REGIONE LIGURIA

Settore Ecosistema Costiero e acque

OGGETTO: "Progetto per la messa in sicurezza del litorale di Bonassola". Completezza documentale - richiesta integrazioni
S1020

Planimetria di progetto "Interventi di riparazione e riconfigurazione della diga di Vallesanta in Levanto"

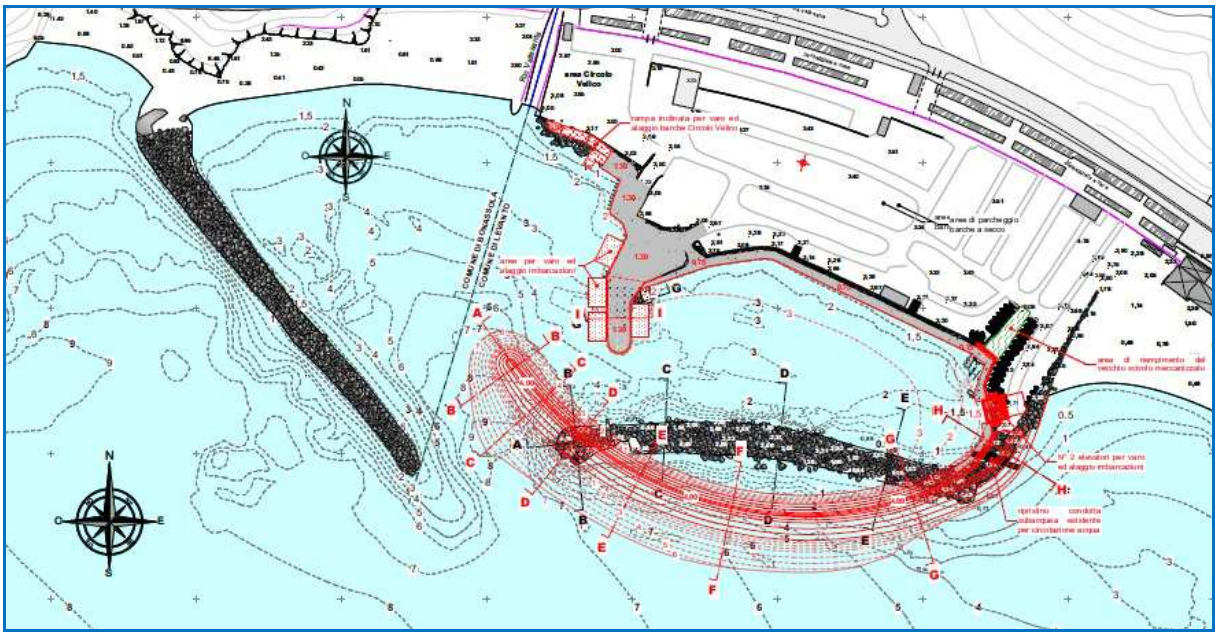
- Alla pagina 29 dell'Elaborato R1 è riportato che è in corso di valutazione da parte del Ministero dell'Ambiente e Sicurezza Energetica un progetto di fattibilità tecnica ed economica per "Interventi di riparazione e riconfigurazione della diga di Vallesanta in Levanto", il cui proponente è il Comune di Levanto.
  Il progetto in questione prevede un allungamento verso ponente del molo a difesa dell'area nautica che diminuisce sensibilmente la larghezza dell'imboccatura di accesso ai due specchi acquei ricadenti nei Comuni di Bonassola e Levanto.

Alla luce di quanto sopra riteniamo imprescindibile un confronto tra i due lay-out progettuali al fine di valutare la compatibilità dei due interventi e scongiurare un ulteriore restringimento dell'imboccatura. Nel caso in cui questo fosse confermato riteniamo necessario individuare soluzioni progettuali alternative per risolvere tale criticità, anche congiuntamente al Comune di Levanto.

Si potrebbe valutare, per esempio, la possibilità di rinforzare il corpo della diga di Bonassola senza aumentarne la sagoma e l'ingombro nei pressi della testata o prevedere un allungamento più contenuto della diga a protezione dell'area nautica di Vallesanta in Levanto.

Sezione di progetto "Messa in sicurezza del litorale di Bonassola - Intervento Zona D"

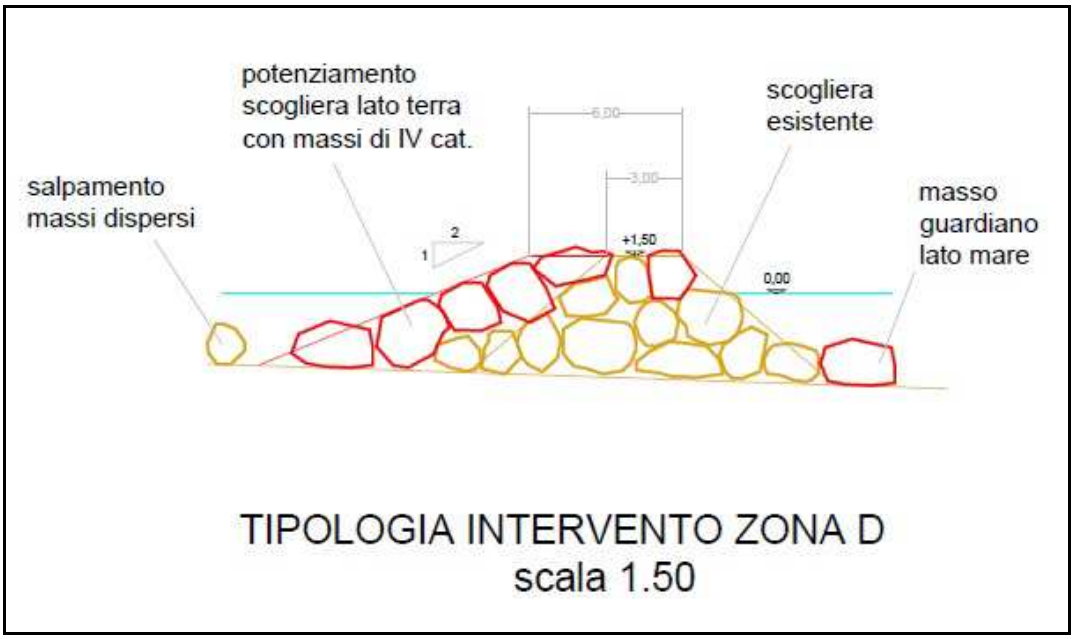
L'intervento di rinforzo della diga di Bonassola proposto nel Lotto II del progetto in esame (intervento zona D) prevede un incremento della sezione lato terra che, nei pressi della testata, potrebbe comportare un ulteriore ristringimento dell'imboccatura.

Considerato che tra gli elaborati progettuali non è presente una planimetria dello stato dei luoghi e dello stato di progetto con l'ingombro dell'opera, riteniamo necessario fornire una tavola esplicativa in tal senso.
